INFORMATION TECHNIQUE

Date : 20.10.2023
 IT : 0823
 Type(s) de distributeur(s) : HO Siamonie Smart

Nouvelle fixation de pompe pour la Siamonie Smart

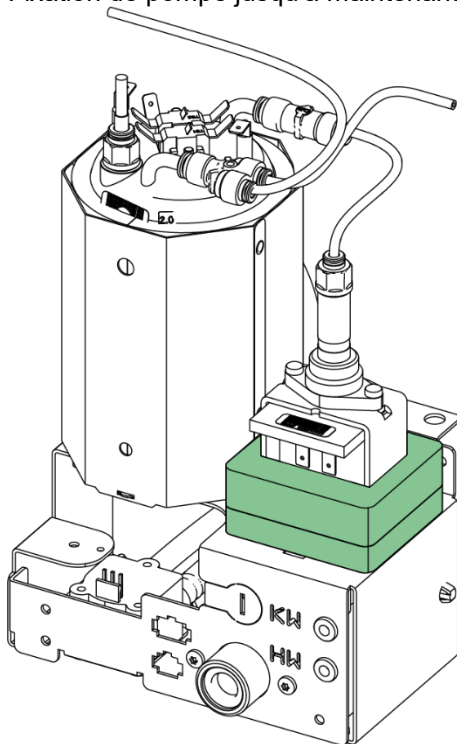
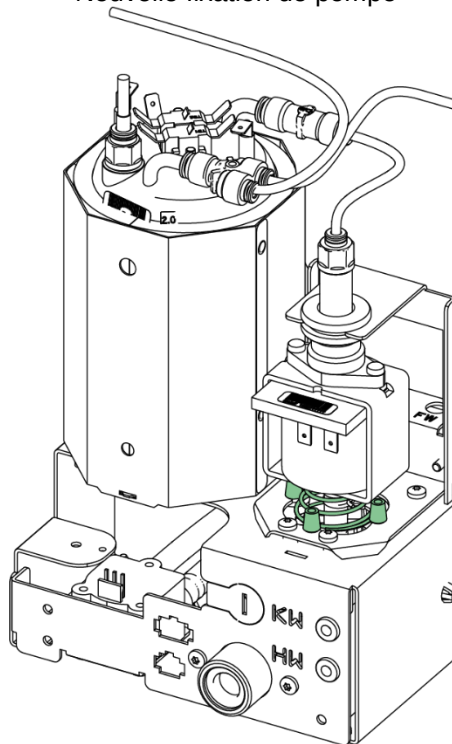
Dans le cadre de l'amélioration continue des produits, la fixation de la pompe de la Siamonie Smart a été optimisée. La nouvelle fixation de la pompe à piston oscillant sera à l'avenir réalisée par un ressort de compression conique qui absorbe les vibrations de la pompe pendant son fonctionnement.

À partir de la semaine de production 40/2023 avec le numéro de série 90549834, cette nouvelle fixation de pompe sera montée en série.

Fixation de pompe jusqu'à maintenant

Corps moulé en mousse

Nouvelle fixation de pompe

Nouveau ressort de pression

Il est impossible d'équiper chaque fixation de pompe ultérieurement dans la mesure où le support a été adapté. En cas de besoin de pièces détachées, il est possible de commander chaque pièce définie ou l'unité d'eau complète.
